図書番号 KK7-073\_改0  
提出年月日 2020年8月7日  
東京電力ホールディングス株式会社

## 工事計画に関するヒアリングにおける事前確認について（原子炉格納施設）

○対象資料名：【格納施設】主要設備リスト（担当：CV、CVスプレイ、CV代替スプレイ、下部注水、代替循環冷却、高圧代替注水、低圧代替注水）

| 名称               | 計測制御系統施設のうち制御用空気設備<br>(逃がし安全弁の作動に必要な窒素ガス喪失時の減圧設備)の系統図(その1)<br>(高圧窒素ガス供給系)<br>(重大事故等対処設備) |

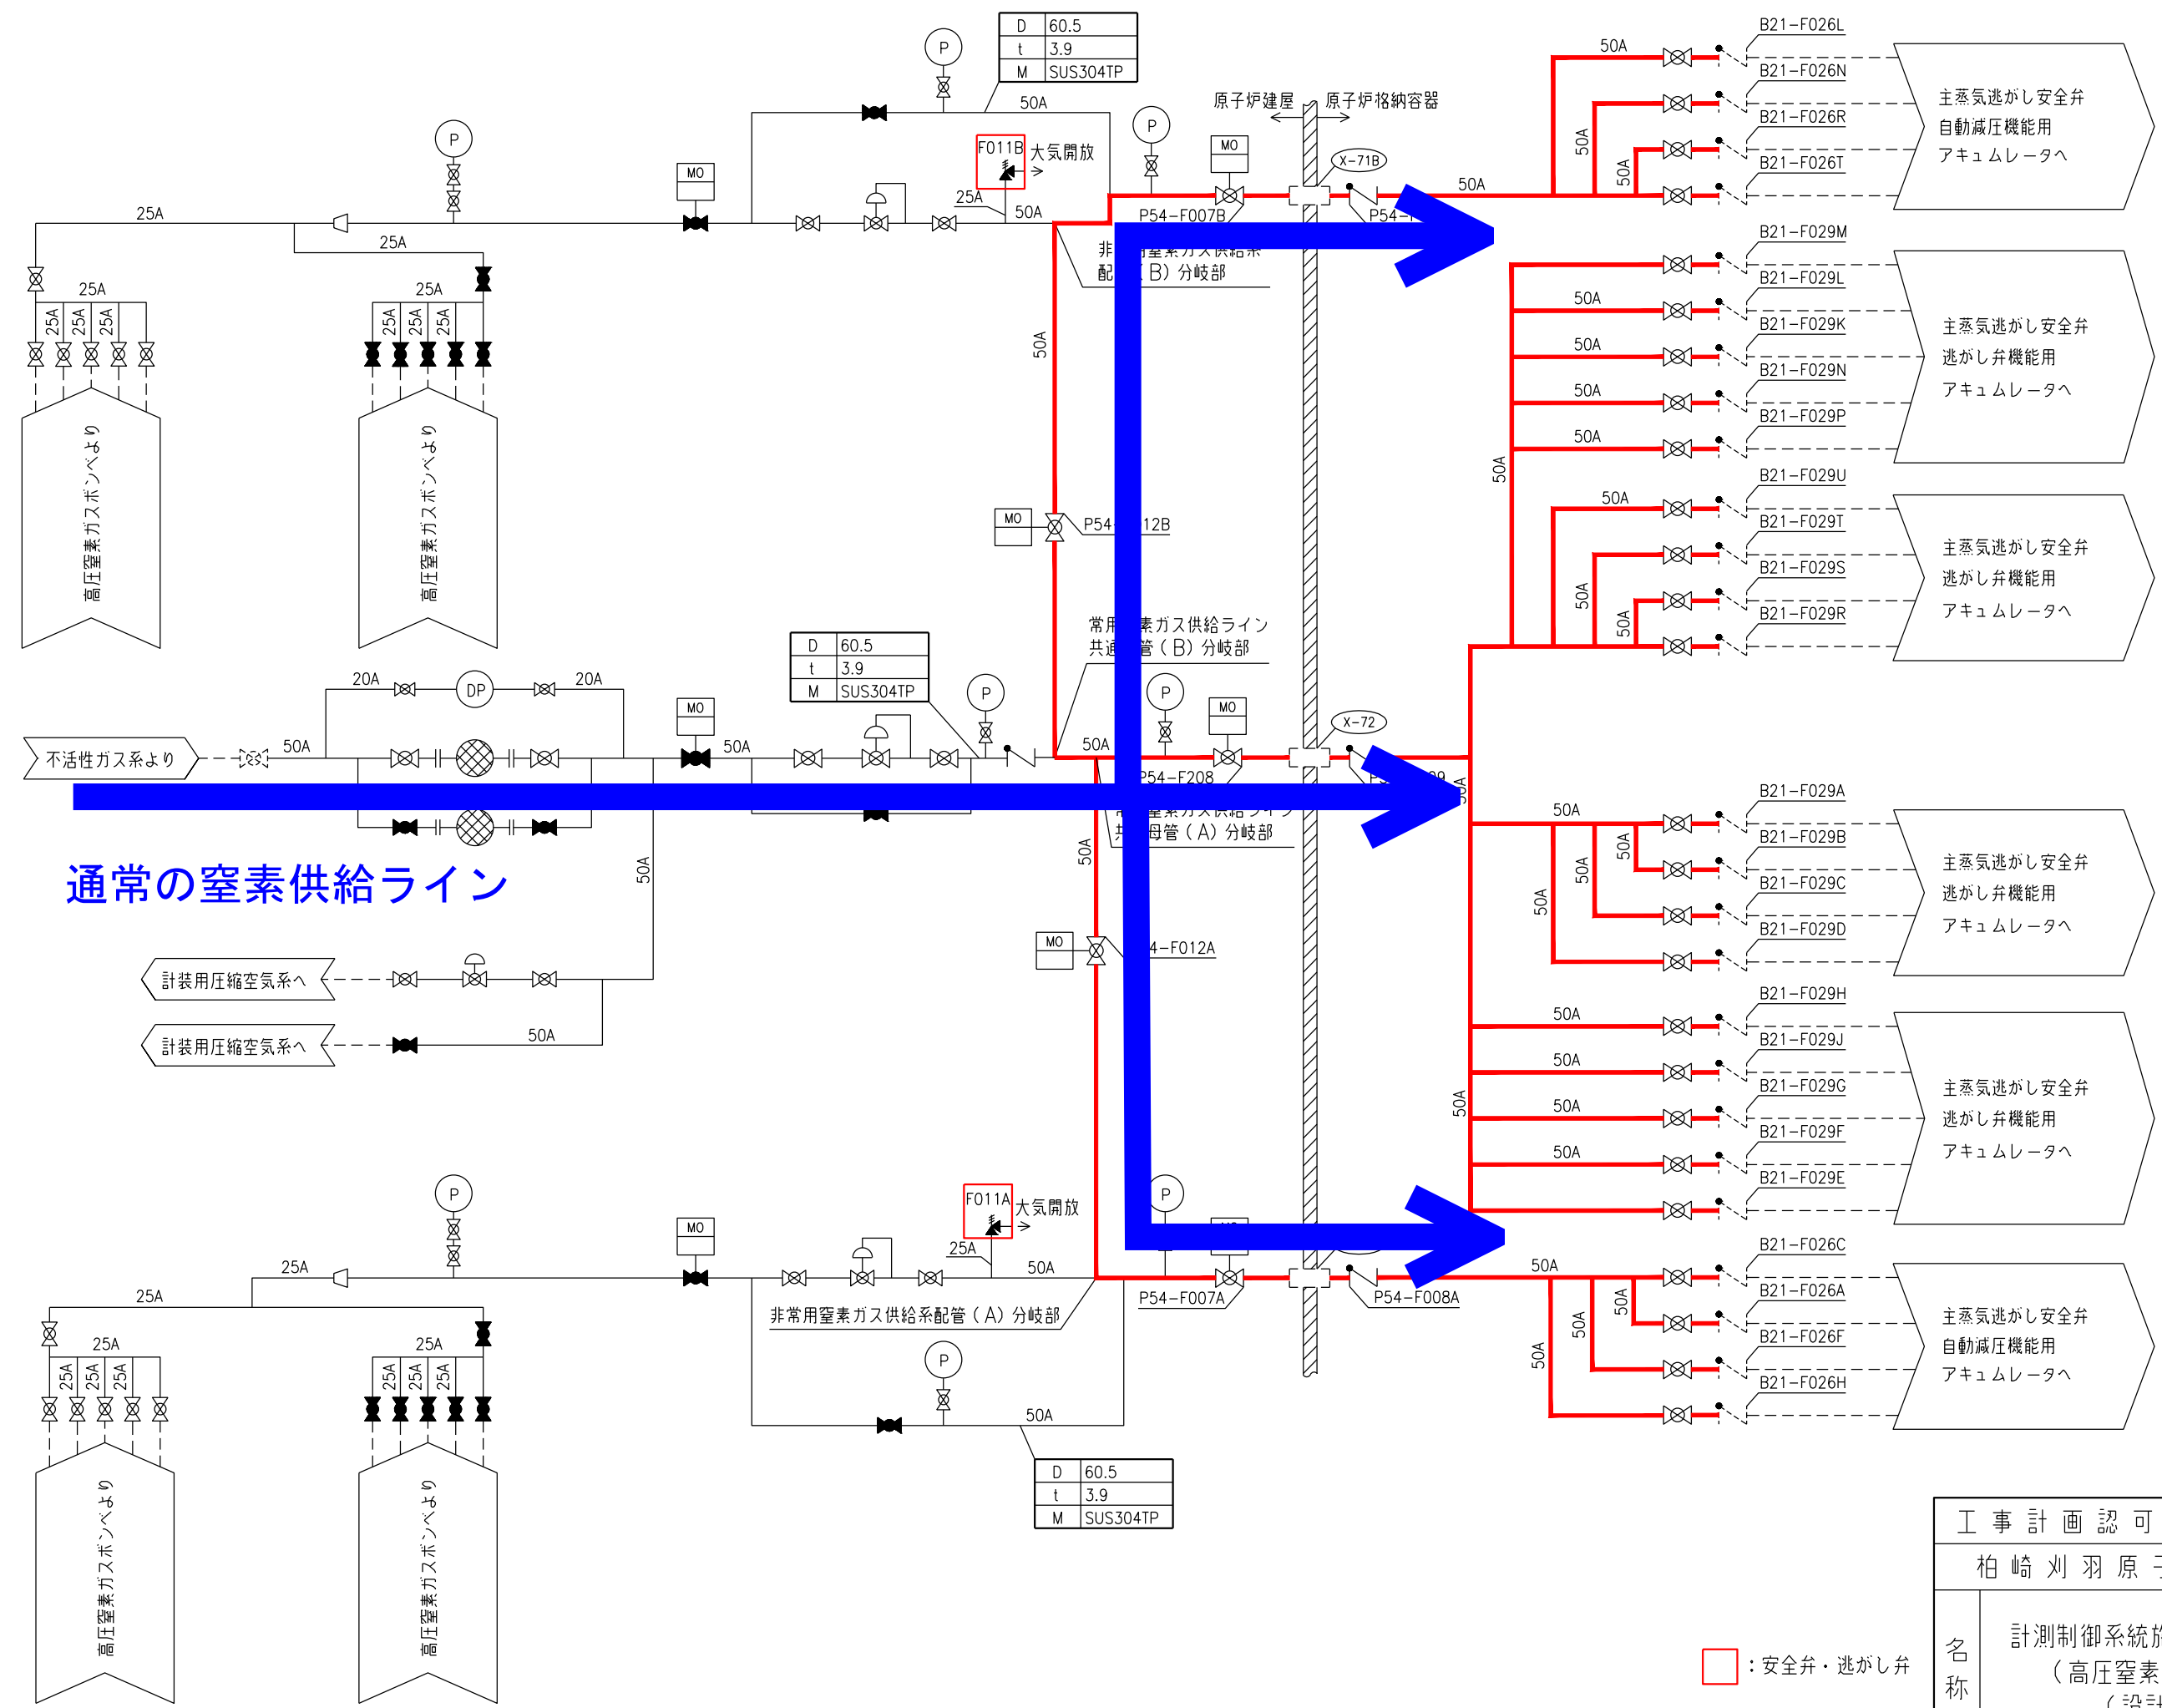
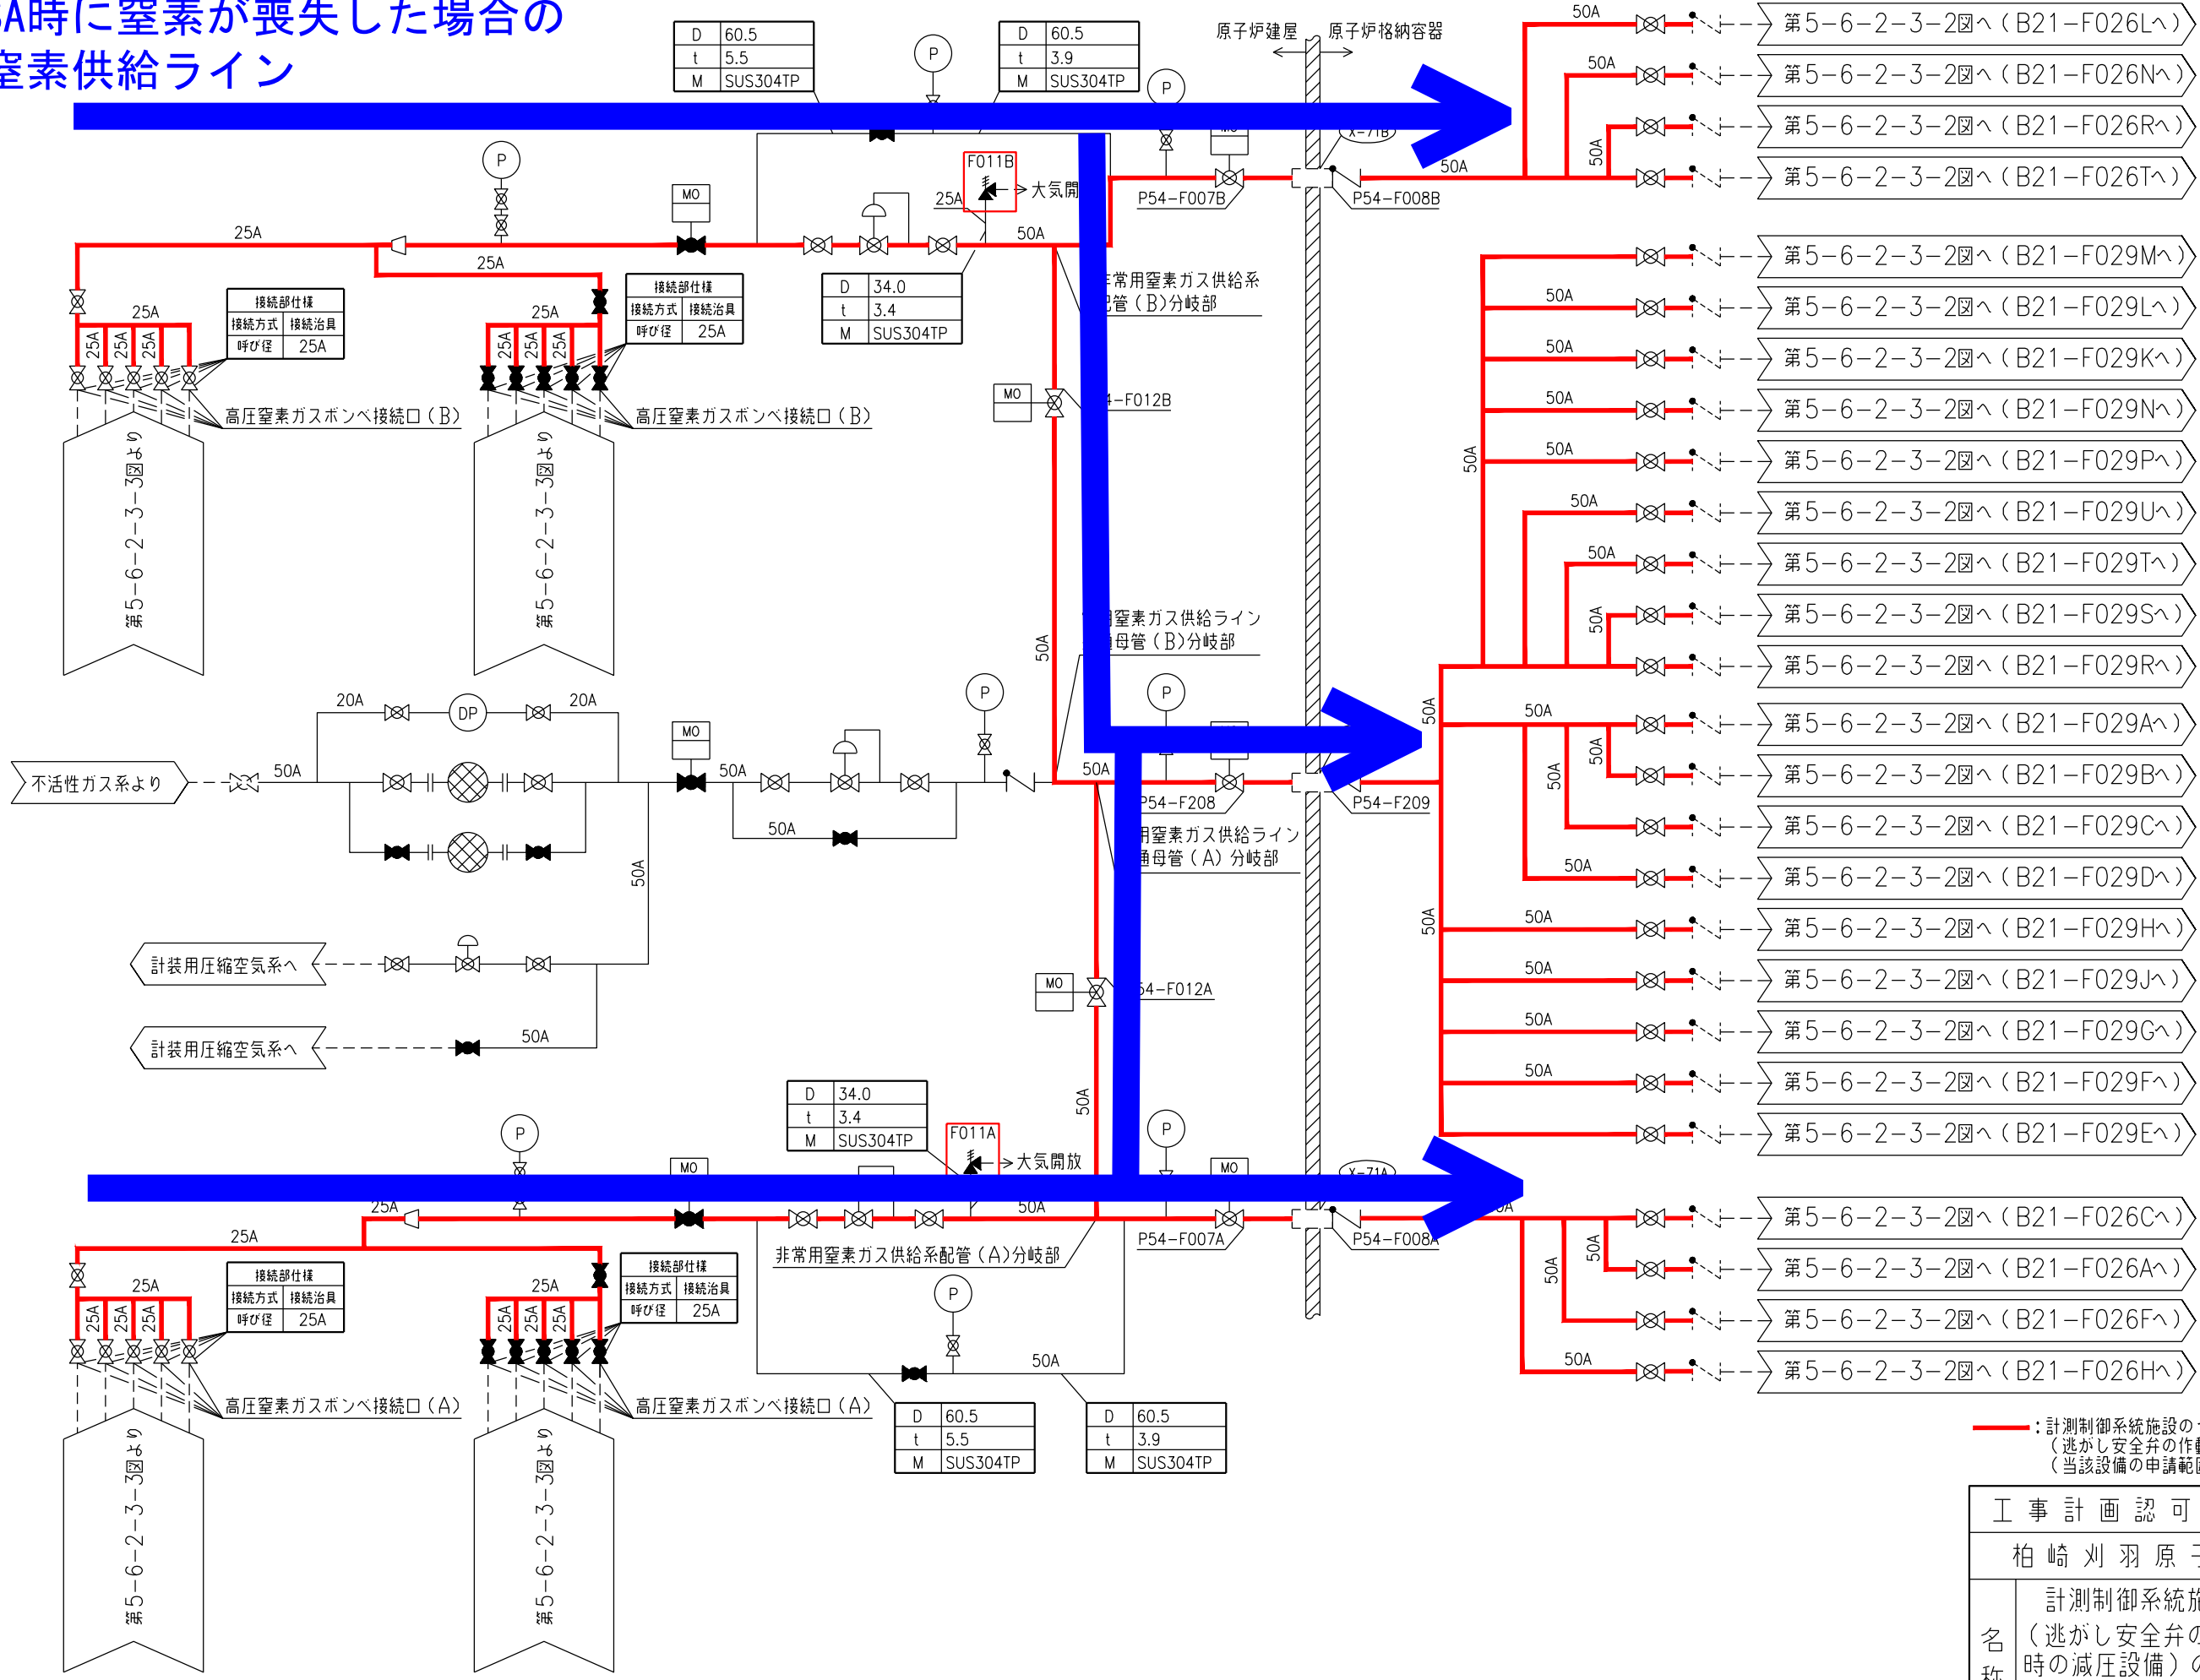
| 該当ページ                             | 確認内容  |
|-----------------------------------|---|
| CV<br>2) X-71A<br>(P109)          | <p>（概要）に追加した説明（～並びに逃がし安全弁の作動に必要な窒素ガス喪失時の減圧設備の流路である）について、該当ライン（窒素ガス喪失時の流路とは何？）を示し、どのような状況で何をしようとしているのかを説明していただきたい。</p> <p>《回答》</p> <ul style="list-style-type: none"> <li>・「高圧窒素ガス供給系」と「逃がし安全弁の作動に必要な窒素ガス喪失時の減圧設備」の概略図を添付致します。（添付資料（4））</li> </ul> <p>逃がし安全弁の駆動源を供給するラインになっており、通常は不活性ガス系から駆動源の窒素を供給していますが、SA 時に窒素が喪失した場合には、ポンベから窒素を供給できる設計としています。</p>  |

| 工事計画認可申請         | 第8-3-4-4-1-8図   |

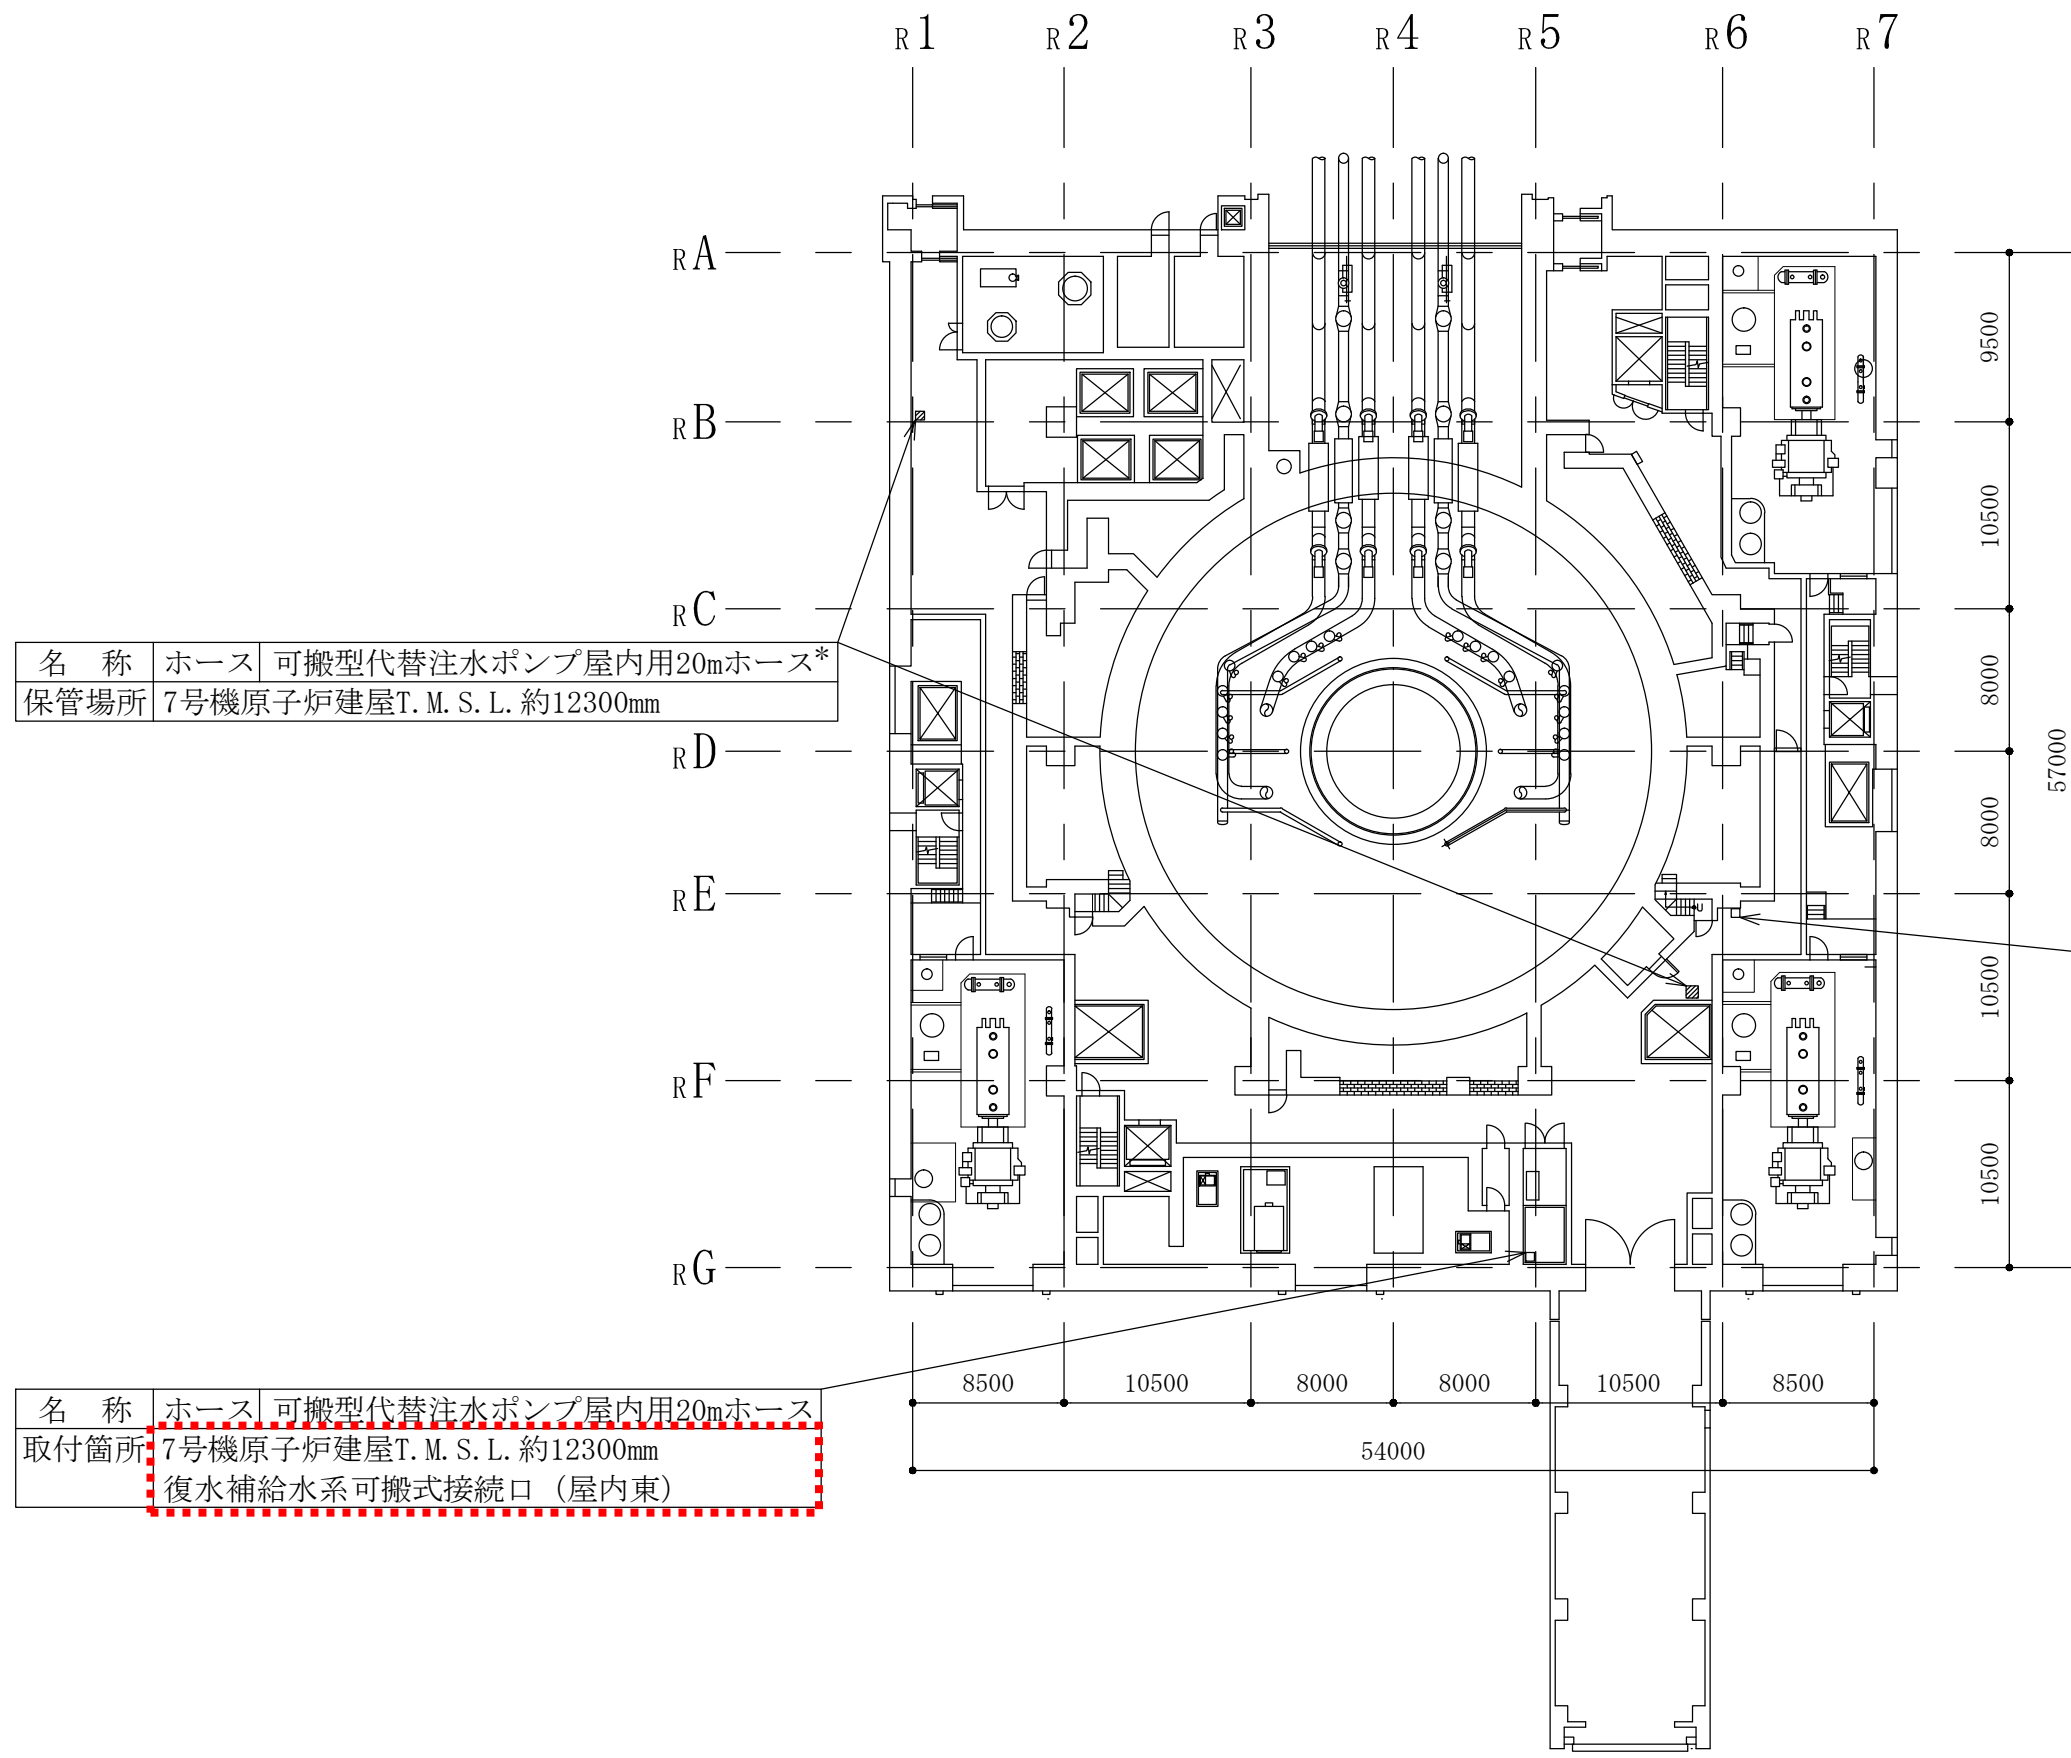
| 該当ページ                                    | 確認内容  |
|--|---|
| 第8-3-4-4-1-8図<br>配置を明示した図面と第8-3-4-4-2-2図 | 名称の整合確認、可搬型代替注水ポンプ（A-2級）を接続する可搬ホースの「取付箇所」の名称について、「接続口」の名称と整合しているかを説明していただきたい。（第8-3-4-4-2-2図との整合）<br>可搬式接続口（屋内東）、可搬式接続口（東）等。 |

| 該当ページ                                    | 確認内容  |
|--|---|
|  | 《回答》<br>・屋内用ホースについては、添付資料（5）に示す通り、系統図接続口名称と配置図接続口名称は整合しております。   |
